改善箇所説明図

不具合の内容

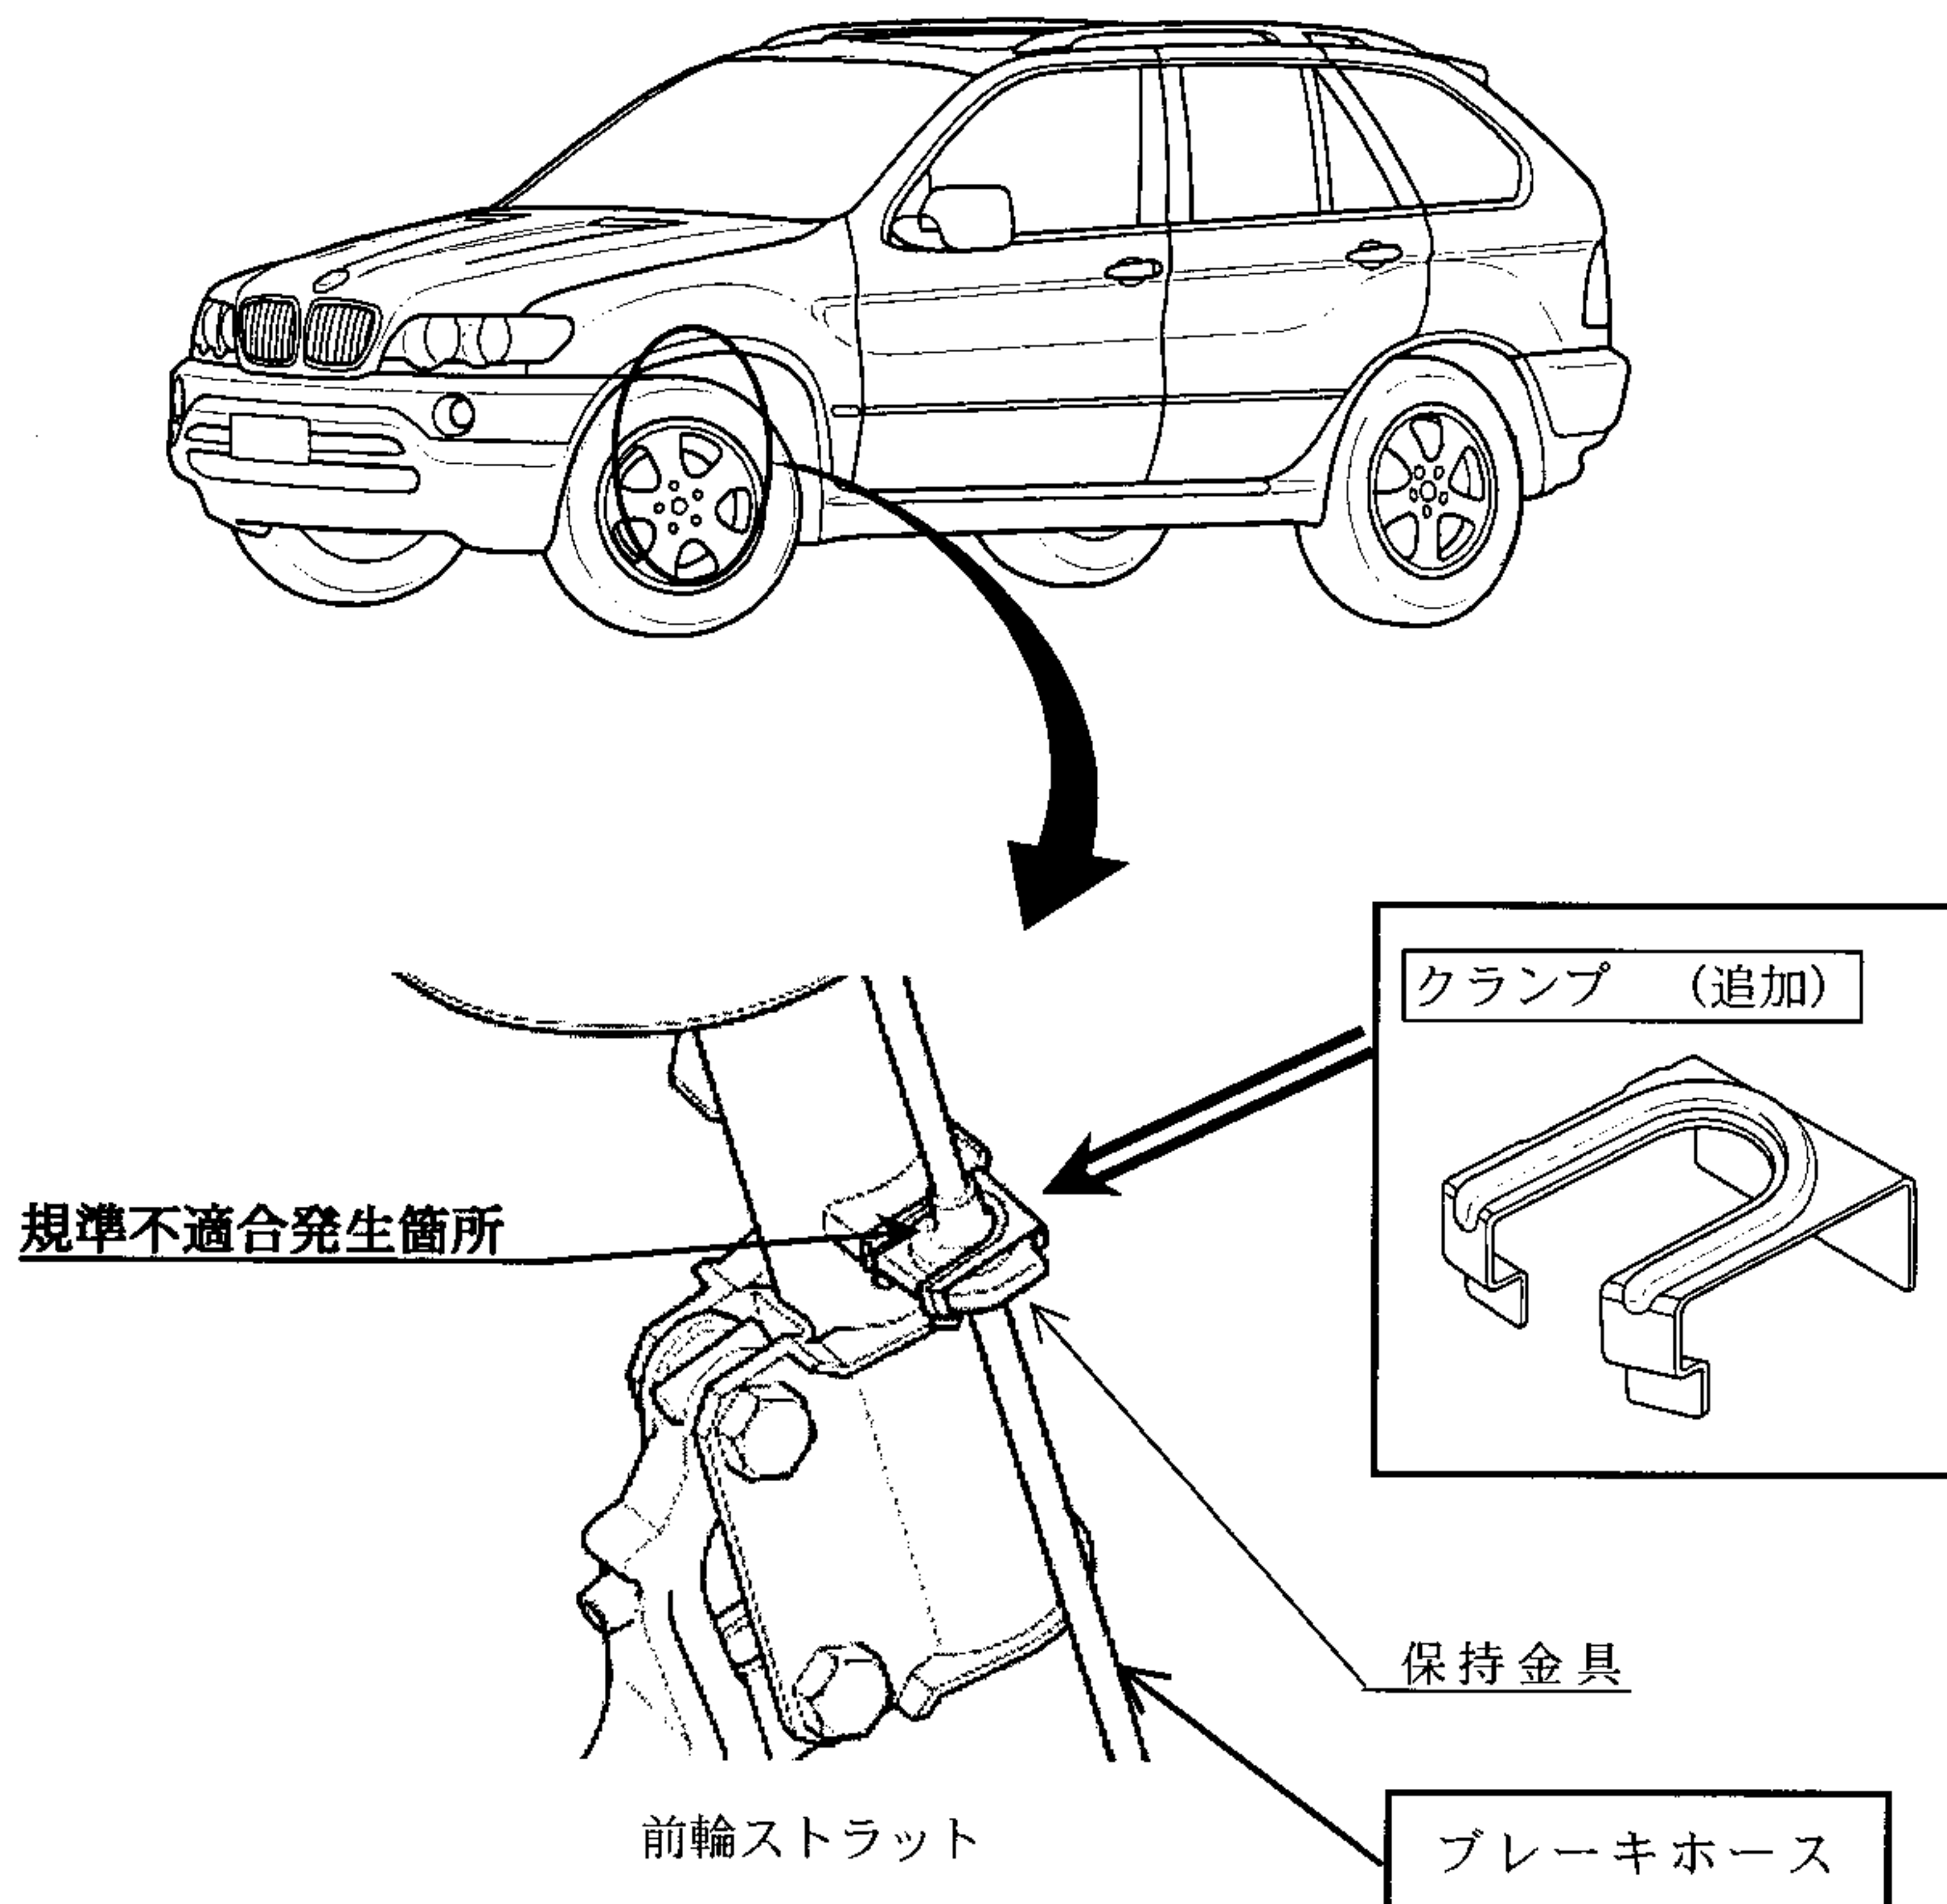
制動装置において、ブレーキホースの前輪ストラット部への固定方法が不適切なため、走行時の振動等でブレーキホースが保持金具から抜けることがあり、そのままの状態で使用を続けると、当該ホースがタイヤまたはホイールと干渉して損傷し、最悪の場合、ブレーキ液が漏れて制動力が低下するおそれがある。

改善措置の内容

- ・全車両、ブレーキホースを点検し損傷している場合は交換する。
- ・全車両、当該部位にクランプを追加する。

注： は交換及び追加部品を示す。
